No.2098

プロダクト・ニュース

漏電セレクト 形AGS-H 生産中止のお知らせ

生産中止予定商品

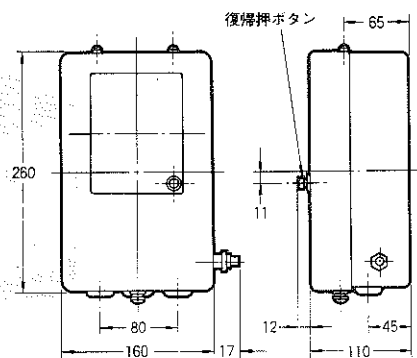
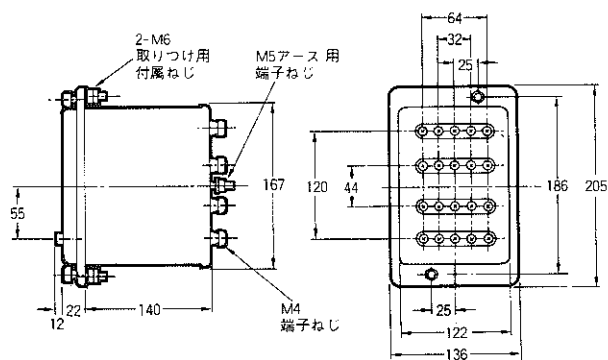
推奨代替商品	本体の色	外形寸法	配線/接続	取付寸法	定格/性能	動作特性	操作方法
推奨代替商品は埋込形ですので表面取付はできません。	形AGS-HN	×	×	×	×	◎	◎	◎

形AGS-HN

取付加工寸法

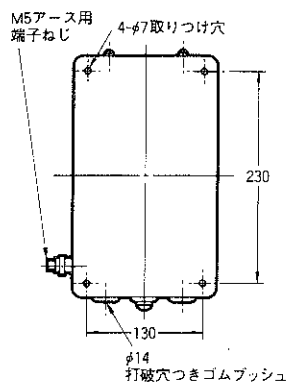
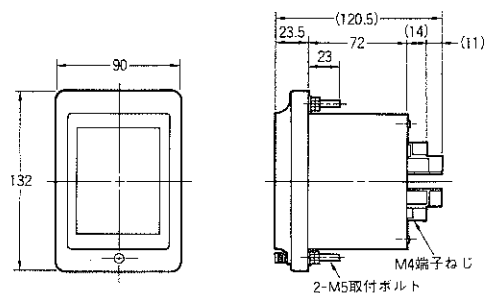
推奨代替商品をご採用いただいた場合のご注意点
